Oprava plochy pro přistání vrtulníku v Nemocnici Na Homolce

Změna 1 (změna tvaru a značení)

26.4.2021

ZÁVADA Č.31

Název závady (poruchy) : Propadlý podklad, poškozené obrubníky, nevyhovující plocha pro přistání vrtulníku

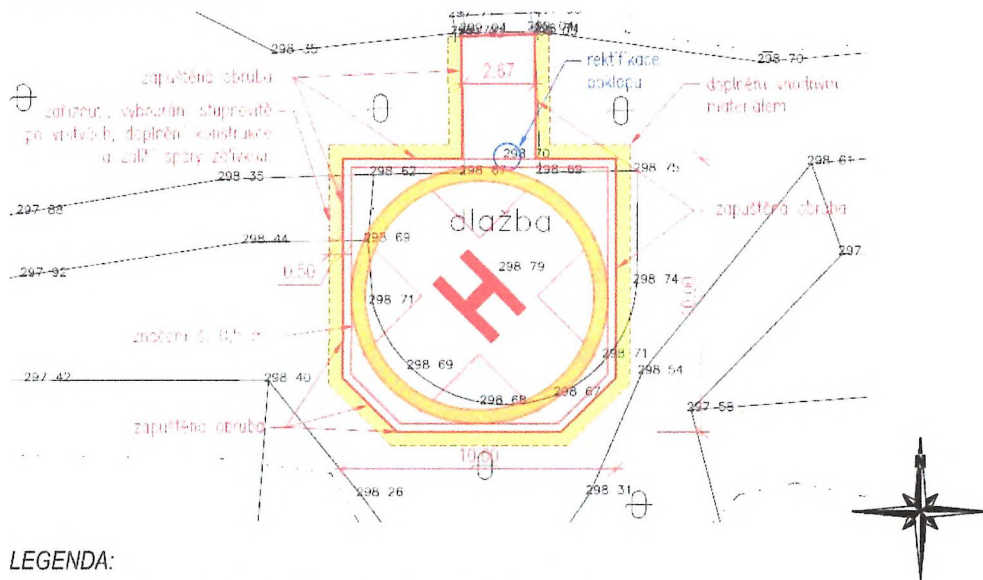
Návrh opravy: Rozebrání kamenné dlažby, vybrání podloží až na pláň. Vybourání stávajících obrubníků po celém obvodu. Doplnění násypového materiálu, zhutnění a úprava pláň. Budou doplněny nové betonové obrubníky 80/250/1000 mm mezi chodníkem a zelení a budou uloženy do betonového lože s opěrou C20/25nXF3. Následně bude provedena nová konstrukce přistávací plochy. Dosypání vhodným materiálem kolem nových obrub v návaznosti na okolní zeleň, ohumusování.

Rektifikace vpusti (osazení o 1 cm níže oproti povrchu chodníku). Rozebrání konstrukce chodníku v tl. stávající konstrukce v rozsahu dle situace. Poté bude provedena nová konstrukce viz okolní plocha.

SITUACE M 1:250

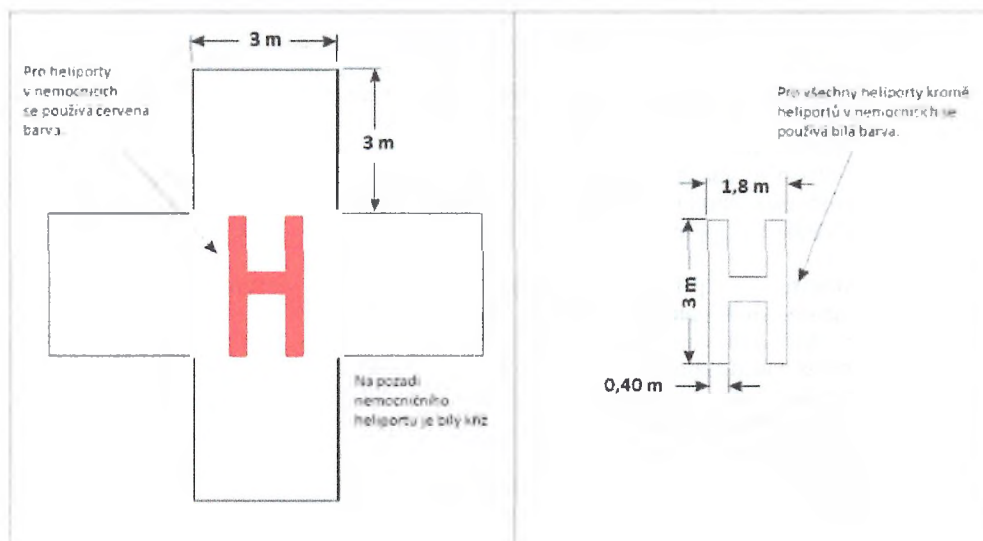
Okraj plochy TLOF bude ohraničen bílou linií o šířce 30 cm, poté následuje žlutá kružnice o šířce 50 cm a uvnitř bude bílý kříž o rozměrech 9 x 9 m z vyznačeným červeným "H" o rozměrech 3 x 1,8 m a šířce tahu 0,4 m viz příložený obrázek níže. Kříž společně s "H" bude pootočen směrem na JV v souladu s hlavním směrem přiblížení.
